Modulo per la presentazione delle osservazioni per i piani/programmi/progetti sottoposti a procedimenti di valutazione ambientale di competenza statale

ID: Codice procedura (ID_VIP/ID_MATTM):10844

Impianto per la produzione di energia elettrica da fonte eolica, costituito da 6 aerogeneratori della potenza complessiva di 37,2 MW, un sistema di accumulo da 25 MW e relative opere connesse in località "Rempillo" nel comune di Pitigliano (GR).

TESTO DELLE OSSERVAZIONI

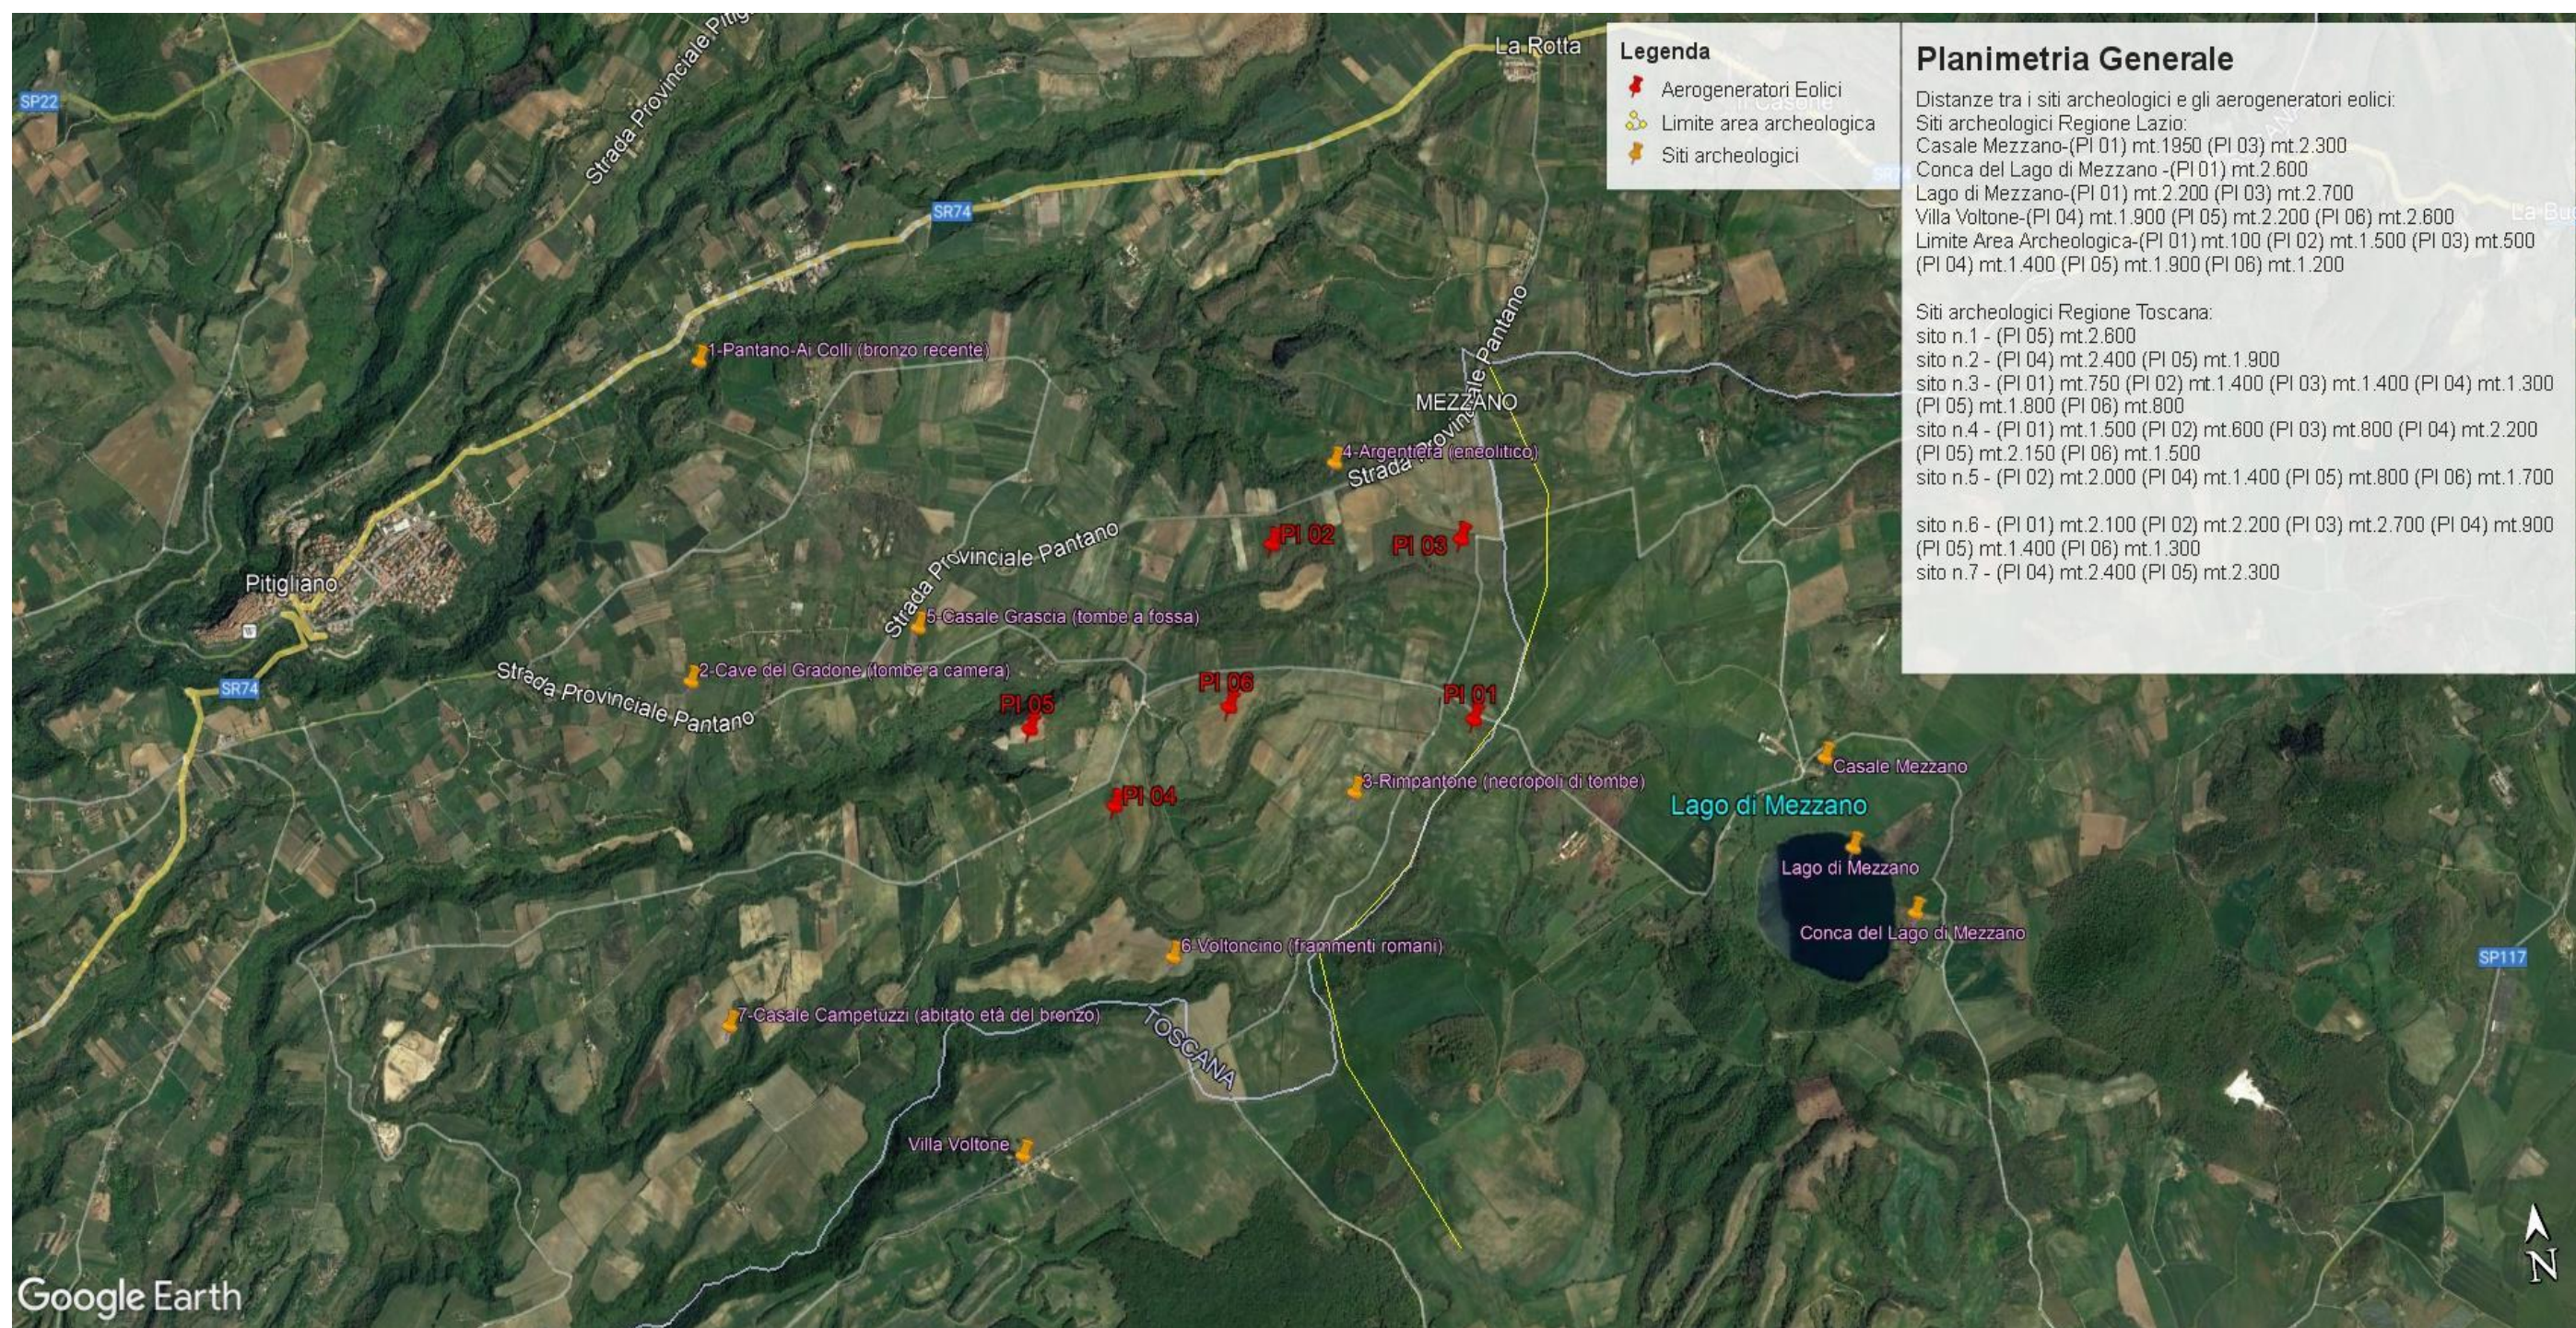
Inoltre, la zona in cui insisterebbe l'impianto eolico industriale Rempillo è compresa nelle fasce di rispetto di 3 km di diversi beni archeologici tutelati dalla parte II del Codice dei Beni Culturali (vedi

Allegato, immagine n. 3). Inoltre le pale P04 e P05 ricadono all'interno di un'area archeologica che la Proponente vorrebbe cancellare per il semplice fatto che non è riportata nel documento regionale ma nel documento provinciale come meglio dettagliato nell'Osservazione n. 5. Alla luce di quanto documentato appare chiaro quindi che la collocazione dell'impianto non ha tenuto conto alcuno dei vincoli dell'area nella quale è stato progettato e l'inserimento dell'impianto eolico nel paesaggio e sul territorio non è corretto (Allegato IV delle Linee guida nazionali di cui al D.M dello Sviluppo economico del 10.09.2010).

Immagine n. 4 Situazione di saturazione da impianti FER nella provincia di Viterbo. Non sono riportati gli impianti fotovoltaici e agrivoltaici che hanno inciso per buona parte nel cumulo di impianti FER per superare già nel 2023 gli obiettivi del PNIEC assegnati alla Regione Lazio per il 20230.

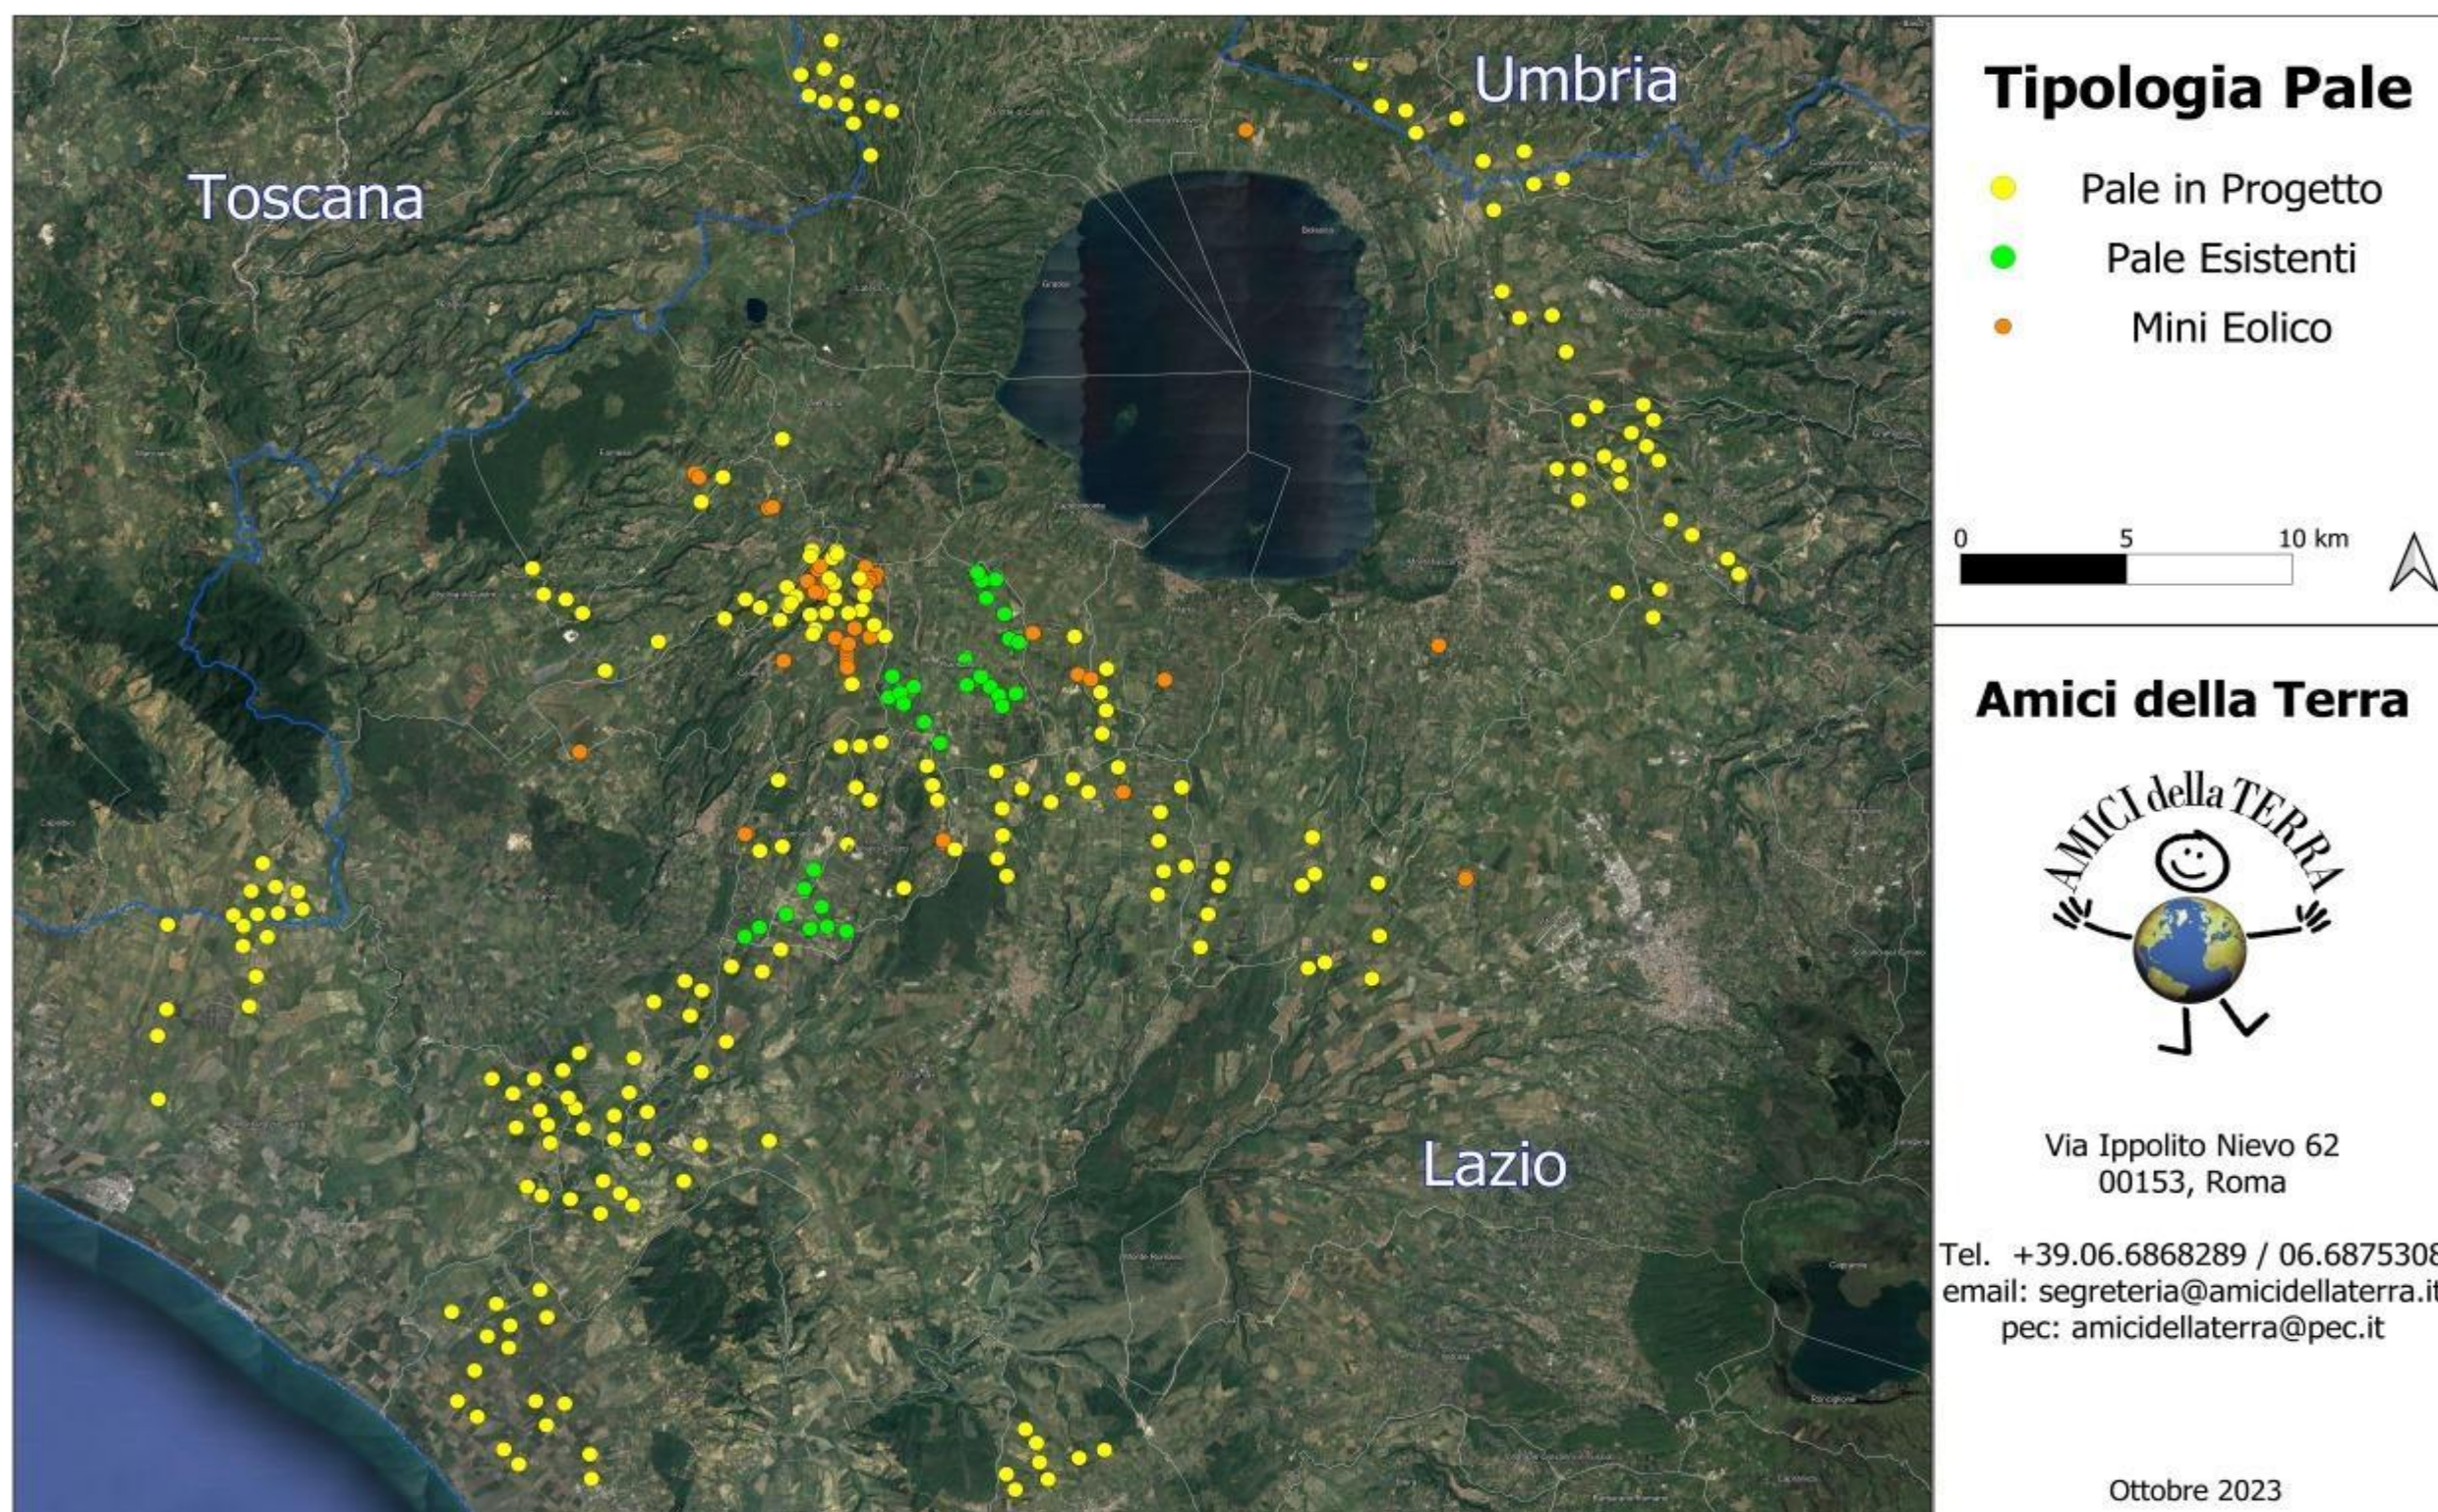
nn. 1 e 2 e crea anche degli impatti negativi anche sui beni naturalistici come verrà dettagliato nell'Osservazione n. 4. Inoltre andrebbe a sommarsi al già enorme cumulo di impianti eolici e fotovoltaici e geotermici che già creano una elevata criticità ambientale nella provincia di Viterbo e interferiscono anche con il territorio toscano come si può vedere dalle immagini nn. 4 e 5 dell'Allegato n. 1.
